Codice procedura: 2254

OGGETTO: “Progetto per la costruzione e l’esercizio di un impianto di produzione di energia elettrica da fonte eolica da realizzarsi nei comuni di Villalba (CL), Castellana Sicula (PA) e di Petralia Sottana (PA) in località “Recattivo” per una potenza totale pari a 28,0 MW, costituito da 5 aerogeneratori di potenza nominale 5,6 MW, diametro di rotore 150 m ed altezza al mozzo 125 m (tipo Vestas V150 o assimilabili) e dalle opere connesse ed infrastrutture indispensabili”.

Il progetto è stato rimodulato in diminuzione con previsione di n. 3 aerogeneratori e 13.5 MWp installati

PARERE della C.T.S. n. 599/2026 del 12/06/2026

Figura 9 - Mappa intervisibilità dei soli impianti esistenti, autorizzati e in iter

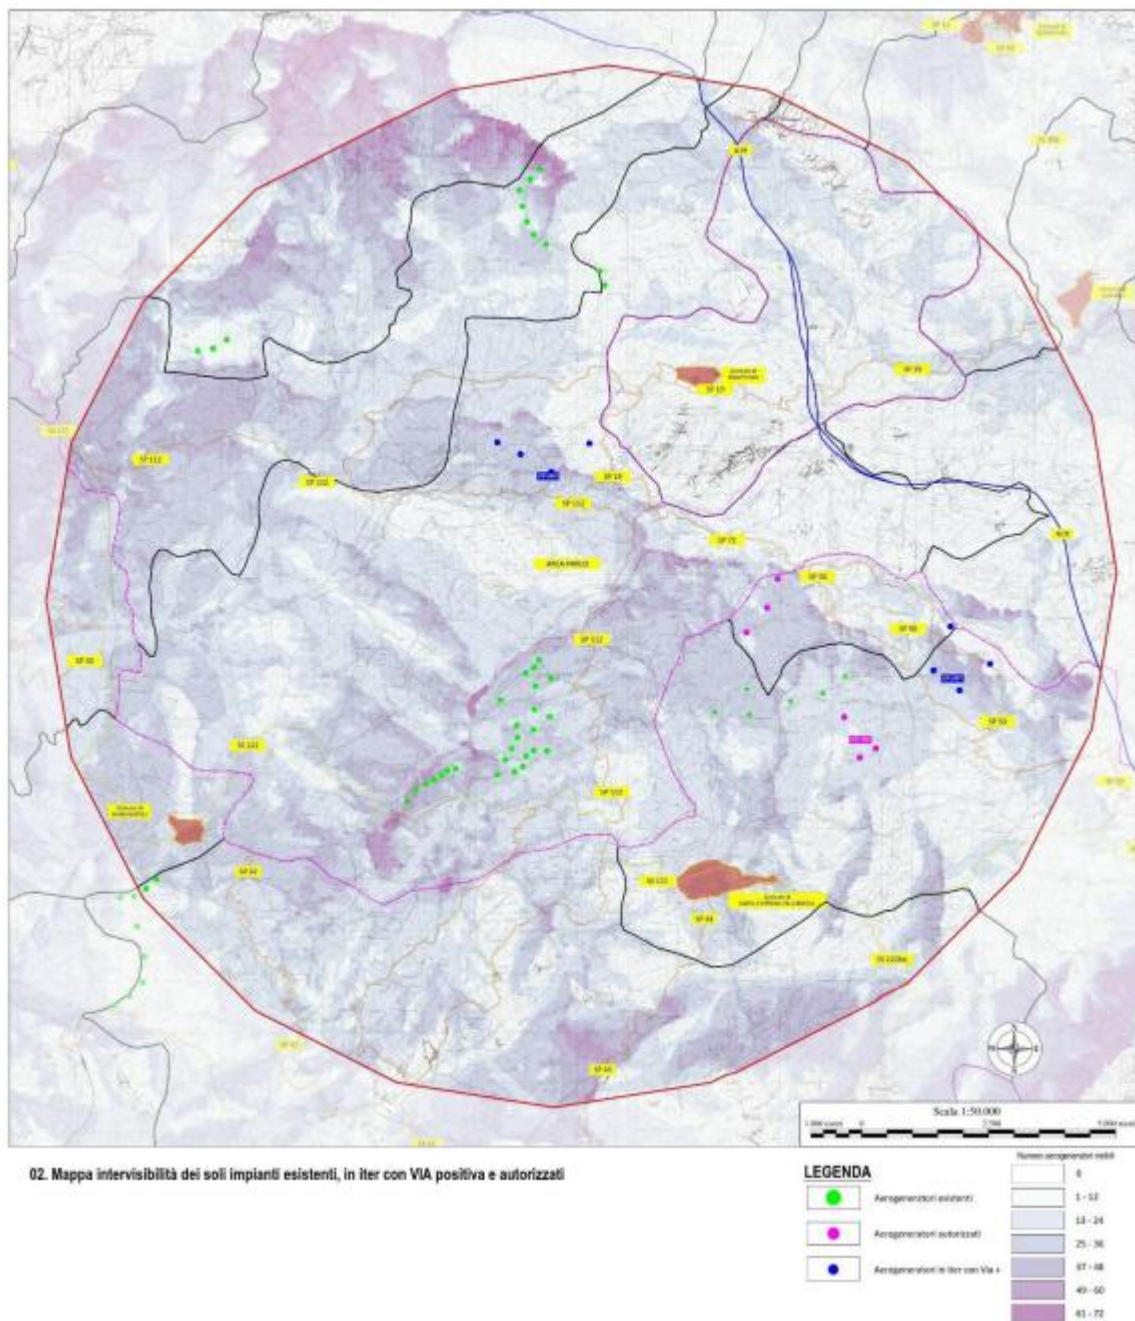
Gli elaborati prodotti mostrano un attento studio dell'effetto cumulo e della intervisibilità sia dell'impianto in progetto, sia degli altri impianti esistenti.

Si riporta qui di seguito una planimetria degli impianti esistenti:

VALUTATO che la documentazione prodotta in sede di integrazione esplicita lo studio dell'effetto cumulo e della intervisibilità sia dell'impianto in progetto sia degli altri impianti, con analisi specifica dell'effetto cumulo per le varie componenti ambientali, da cui risulta che il progetto in argomento, anche in
